改善箇所説明図

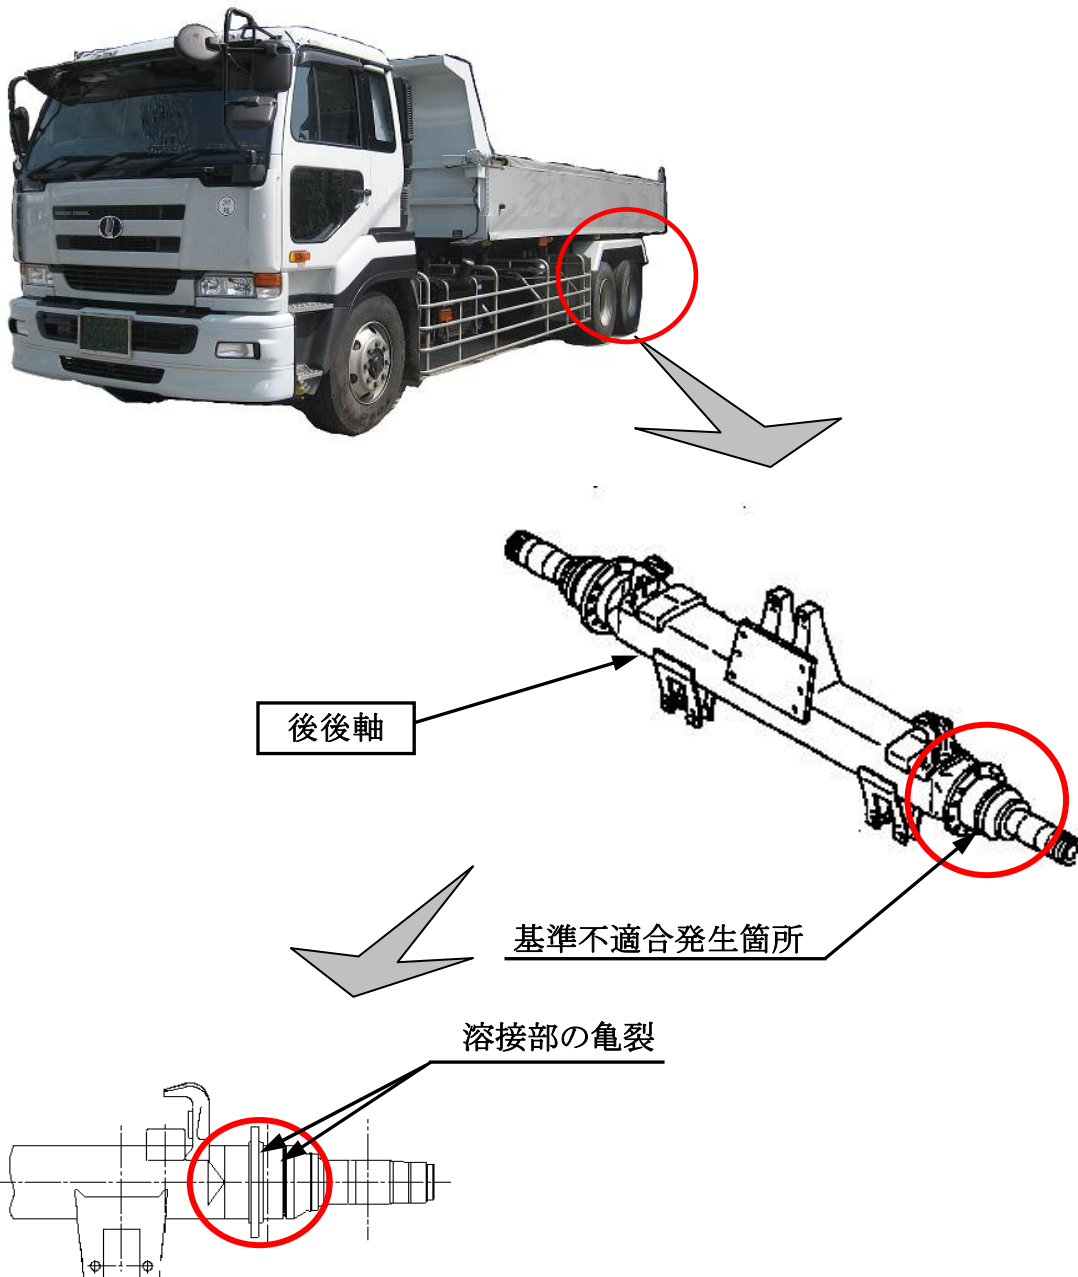
大型貨物車(後前1軸駆動3軸車)の後後軸において、一部の車両で、使用環境に対する強度の余裕が少ないため、当該車軸に亀裂が発生する可能性がある。そのため、そのままの状態で使用を続けると、亀裂が進行し、最悪の場合、車軸が折損するおそれがある。

全車両、架装仕様の確認を行い、対象車両については、後後軸を対策品に交換する。また、車両使用上の注意喚起を行う。

注： 内は交換部品を示す。

識別： 後後軸後方中央部に白色ペイントを塗布する。
